福島第一原子力発電所  
特定原子力施設への指定に際し  
東京電力株式会社福島第一原子力発電所に  
対して求める措置を講ずべき事項について  
等への適合性について  
(2号機燃料取り出し用構台設置に伴う  
ランウェイガード挿入箇所の施工について)

2023年8月

東京電力ホールディングス株式会社

（案件：2号機燃料取り出し用構台設置に伴うランウェイガード挿入箇所の施工について）

図1 仮囲い設置位置図

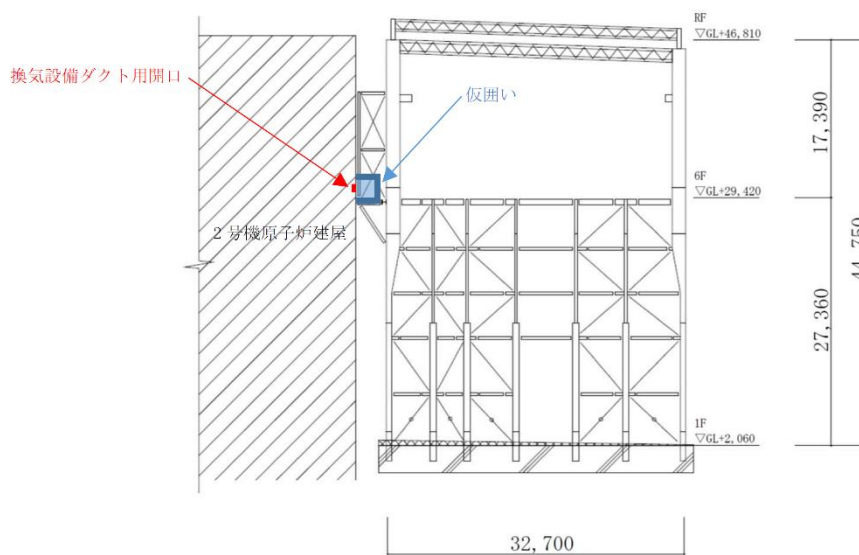
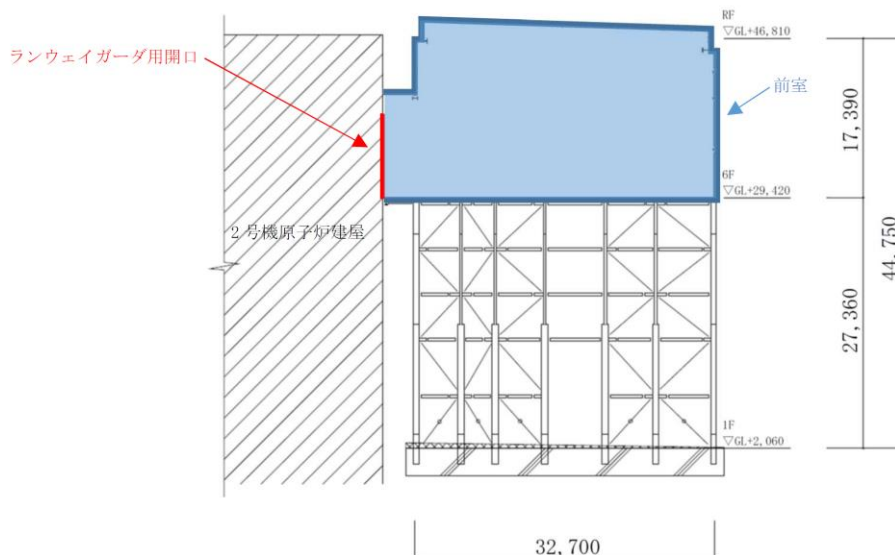
No.	実施回	指摘事項	回答	反映箇所	ページ番号	回答時期
1	第01回	原子炉建屋南側外壁の開口作業全体に係るフローを示すこと。	各開口作業におけるフロー（作業予定時期、前室又は仮囲いの設置位置）は以下の通り。 ○換気設備ダクト用開口 ・作業予定時期：2024年1～2月 ・設置位置：まとめ資料参照  ○ランウェイガード用開口、人員用開口、その他設備用開口 ・作業予定時期：2024年8～10月 ・設置位置：まとめ資料参照	まとめ資料	II-10-3,4 (2行目より「前室及び～」を追記)	第02回到回答
2	第01回	措置を講ずべき事項「II.10.放射性気体廃棄物の処理・管理」に関して、換気設備ダクト用開口の設置作業時は換気設備を稼働できないので、その場合における大気中への放射性物質の放出抑制対策を示すこと。	換気設備ダクト用開口設置時における放射性物質の放出抑制対策は以下の通り。 ・開口全体を覆う仮囲いの設置により、開口設置時における大気中への放射性物質の放出を抑制する（仮囲いの仕様、設置位置はまとめ資料を参照） ・開口設置作業の開始前及び終了後に、飛散防止剤を散布することにより、大気中への放射性物質の放出を抑制する	まとめ資料	II-10-3,4 (2行目より「前室及び～」を追記)	第02回到回答
3	第01回	措置を講ずべき事項「II.11.放射性物質の放出抑制による敷地周辺の放射線防護等」に関して、開口設置作業時における放射性物質の放出監視体制を示すこと。	開口設置時における監視体制（監視点、警報設置値）は以下の通り。 ○監視点：まとめ資料を参照 ○警報設置値： ・1,3号機オペレーティングフロア上のダストモニタ ・2号機西側構台前室周囲のダストモニタ ・2号機燃料取り出し用構台前室周囲のダストモニタ ⇒ $5.0 \times 10^{-3}$ (Bq/cm <sup>3</sup> ) ・構内ダストモニタで監視 ⇒ $1.0 \times 10^{-4}$ (Bq/cm <sup>3</sup> ) ・敷地境界ダストモニタで監視 ・敷地境界モニタリングポスト ⇒ $1.0 \times 10^{-5}$ (Bq/cm <sup>3</sup> )	まとめ資料	II-10-5 (4行目より「放射性物質の監視点及び～」を追記)	第02回到回答

○ 開口全体を覆う前室又は仮囲いの設置により、開口設置時における大気中への放射性物質の放出を抑制する。前室及び仮囲いの仕様、設置位置について以下に示す。(図1, 2)

(1) 換気設備ダクト用開口設置時(作業予定時期: 2024年1月~2月)

(2) ランウェイガード用開口，人員用開口及びその他設備用開口設置時（作業予定時期：2024年8月～10月）
